**Stérilisation Centrale à Martigny  
Nouveau Bâtiment**

Concours de projets d'architecture  
en procédure sélective

**RAPPORT DU JURY**  
**11 avril 2014**

### 9.1 1001 Suzette

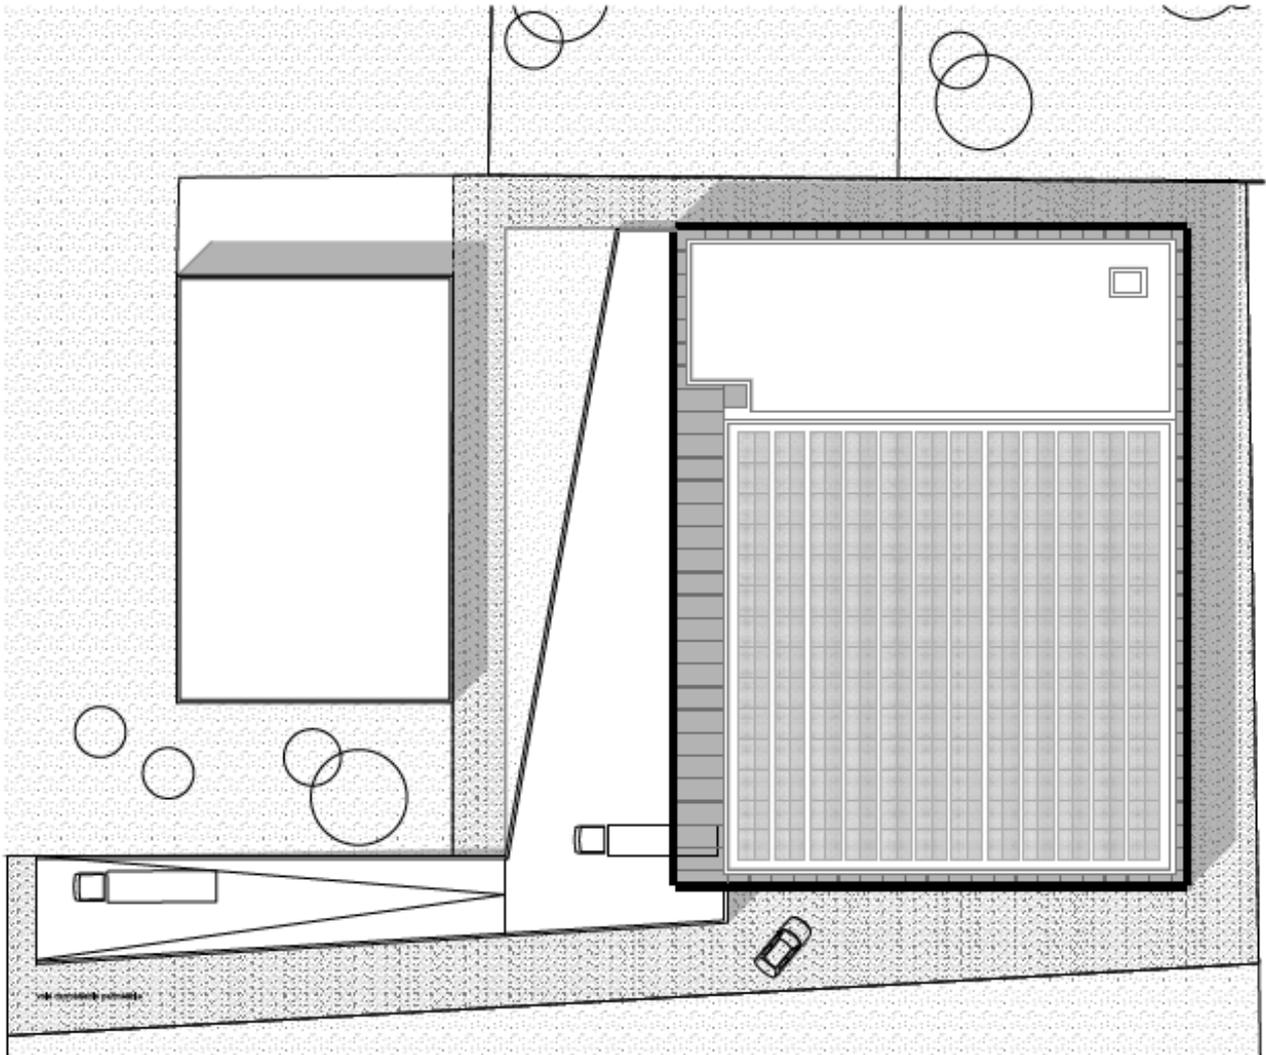
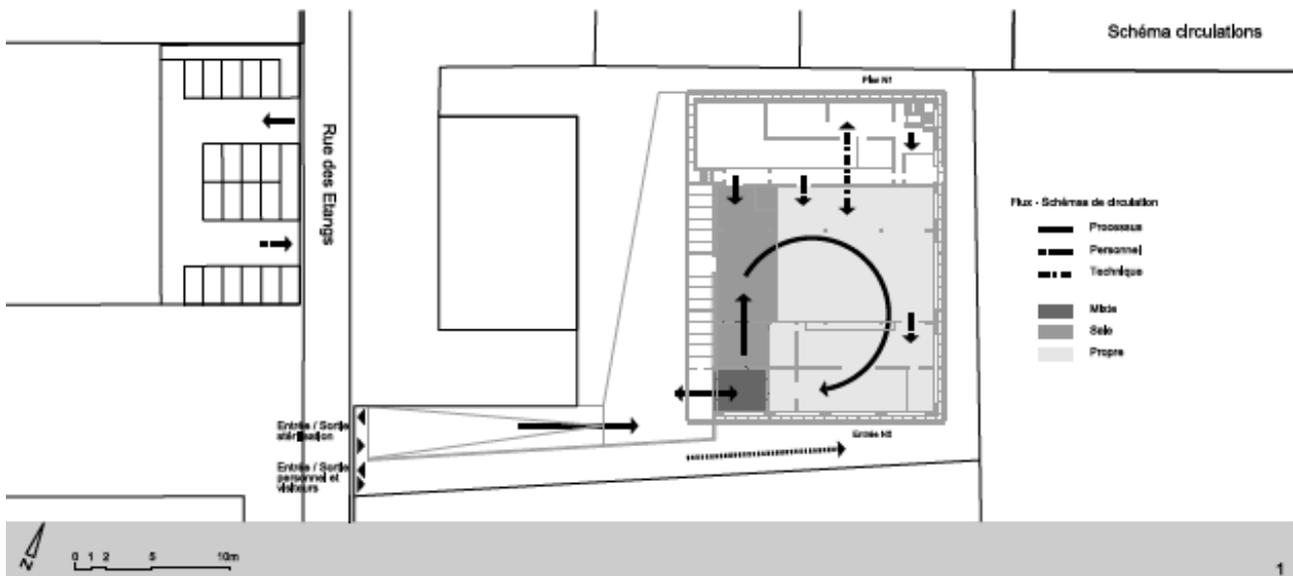
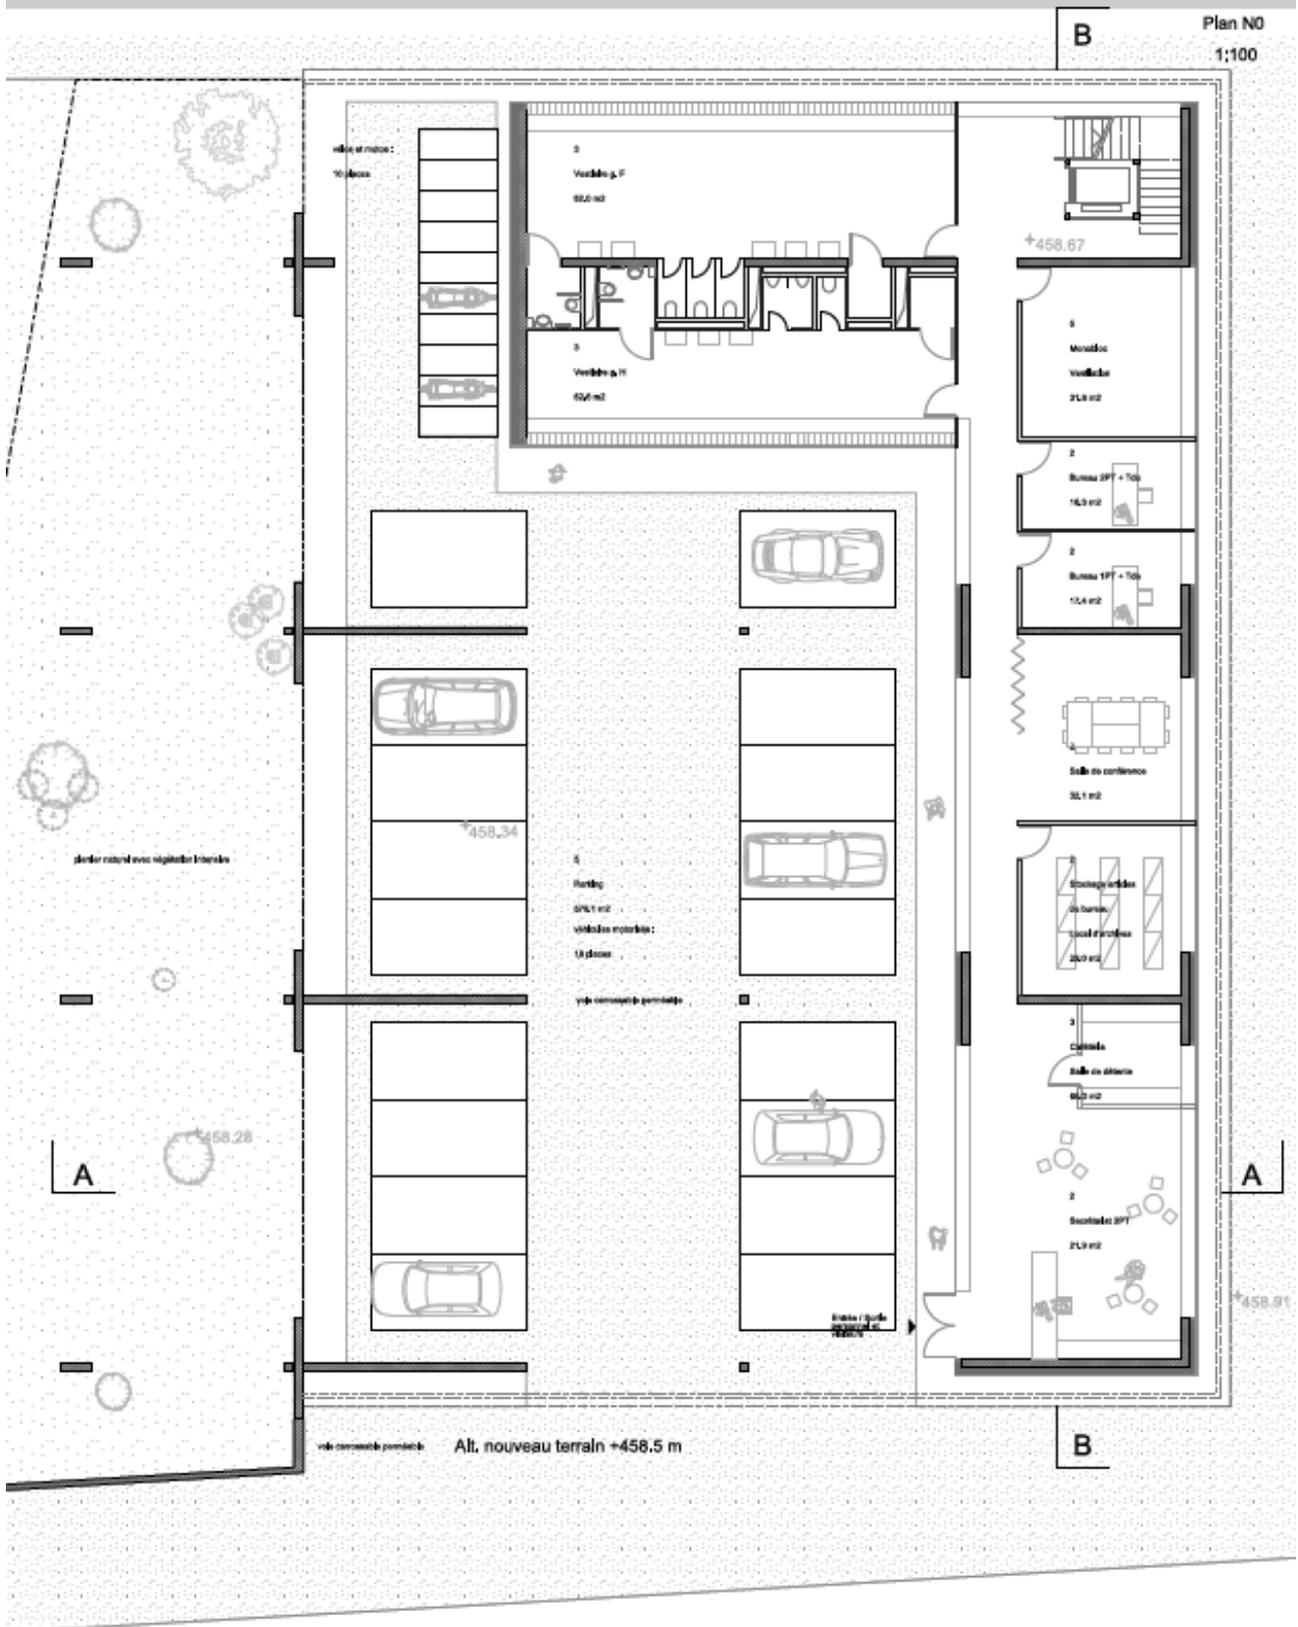
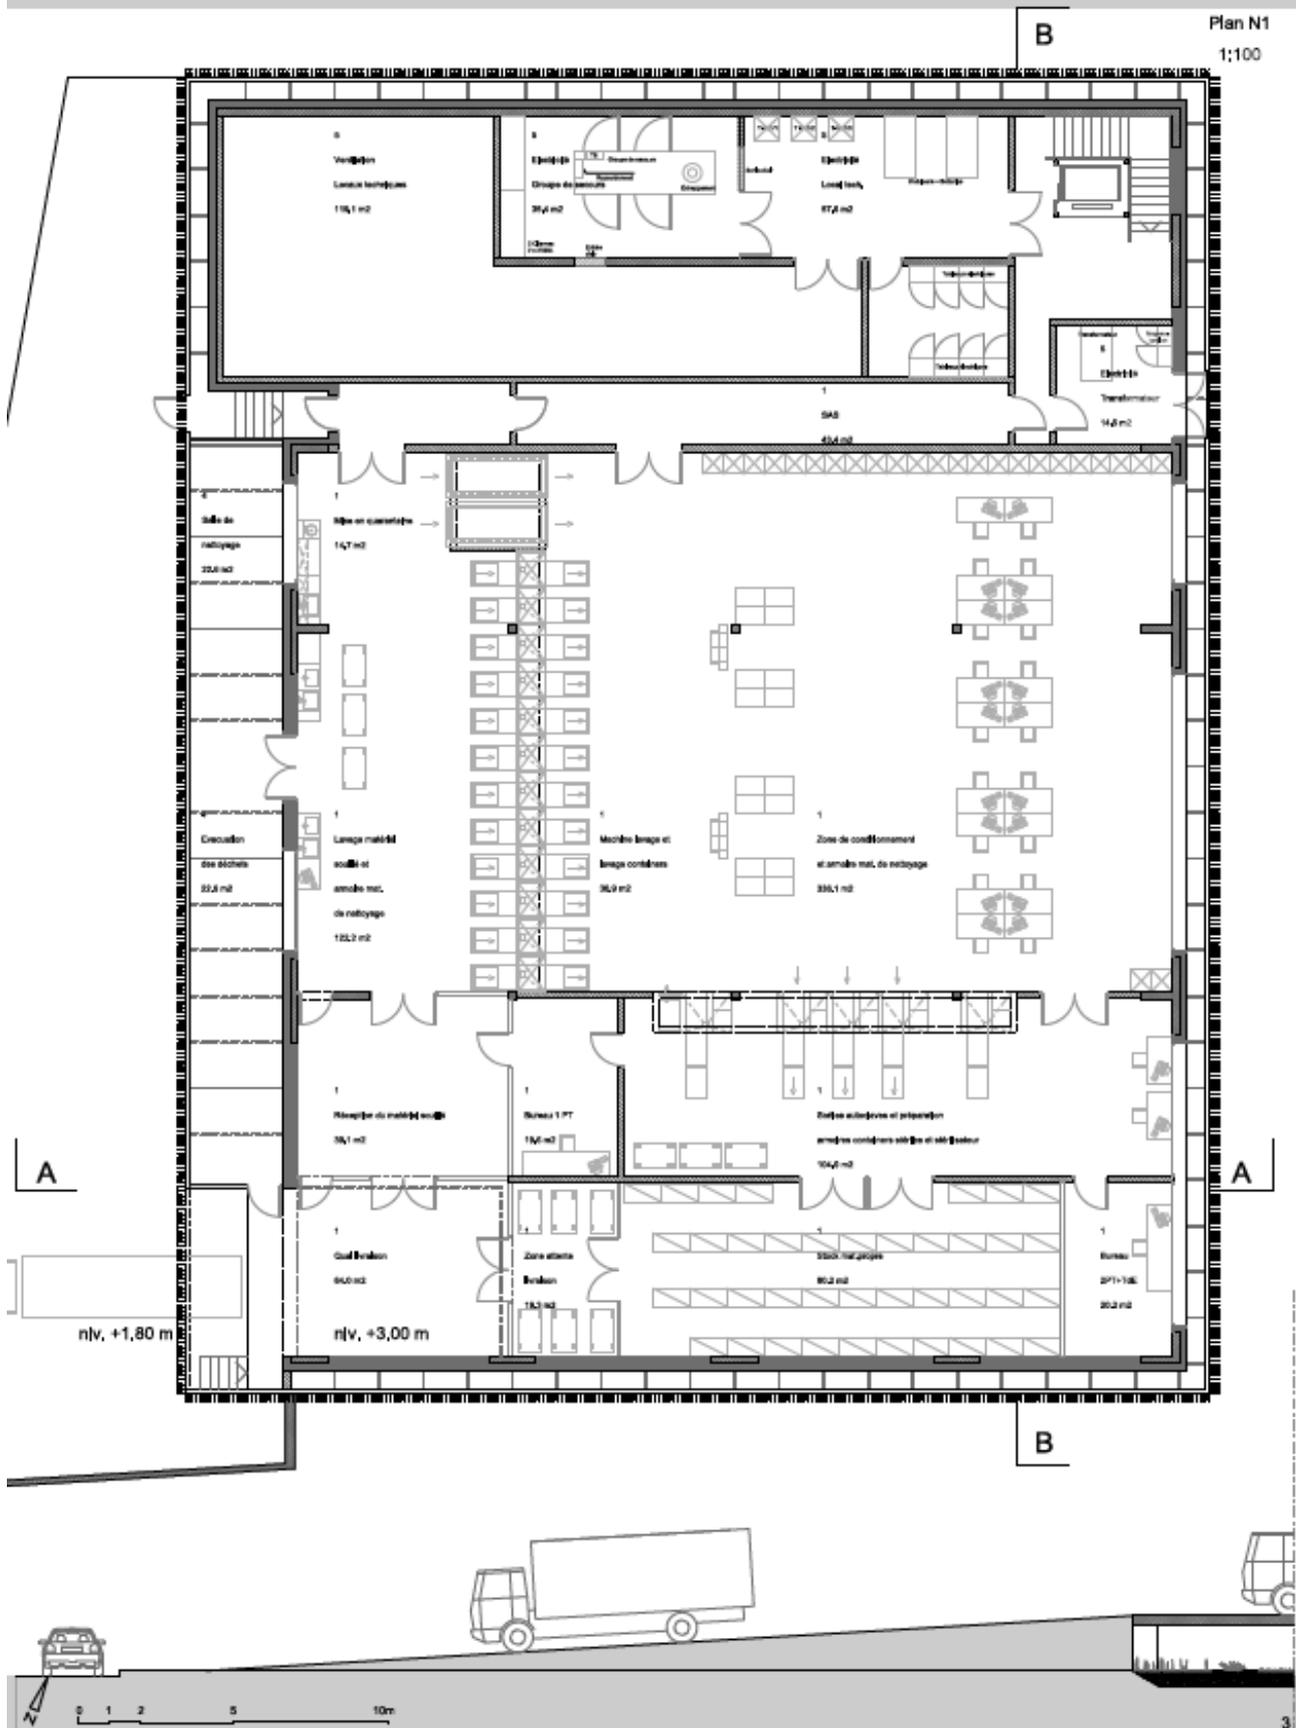
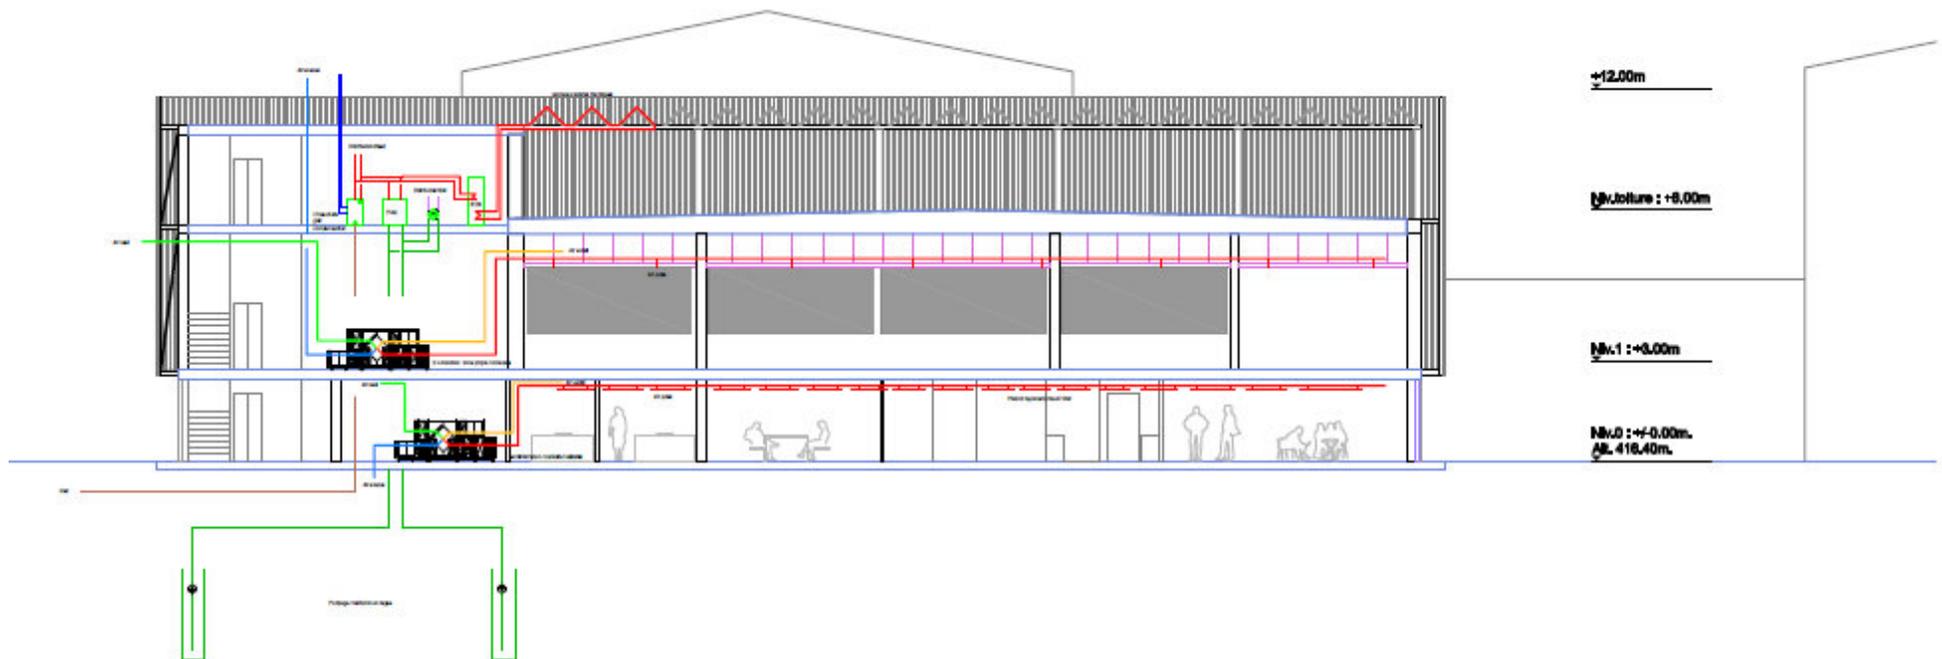
Les camions accèdent au quai en marche arrière par une rampe. Les rayons de braquage minimaux ne sont pas respectés et il serait impossible de manœuvrer consécutivement deux camions. Le flux des matières est correct mais la disposition des certains locaux n'est pas optimale. Ainsi le local des déchets est judicieusement placé près du quai, mais il est trop éloigné de la zone de conditionnement, il en va de même du stock de matériel propre. Le bureau traversant situé entre la réception du matériel souillé et la sortie des autoclaves n'est pas adapté. Il manque un bureau de supervision zone sale/zone propre, celui qui est placé dans l'angle sud-est est mal situé. Le flux du personnel est lacunaire. Il manque des vestiaires intermédiaires propres/sales, ainsi que des wc en zone propre et en zone sale à l'étage.

Le concept énergétique standard proposé est inadapté. Il ne tient pas compte de la spécificité de ce projet industriel dont les rejets énergétiques considérables sont beaucoup plus importants que tous les apports solaires cumulés.

La volumétrie apparente du bâtiment est beaucoup plus importante que le volume effectif. Le parti de la double façade d'hauteur constante n'est pas mis à contribution pour disposer les locaux techniques aux endroits stratégiques. La structure nécessaire pour installer les panneaux photovoltaïque montre le problème plus qu'elle ne le résout. La double-façade ajourée en lames de bois brûlé est envisageable, reste à démontrer que les vues sur l'extérieur, absolument nécessaires pour le personnel travaillant dans des espaces confinés, pourraient être aménagées.
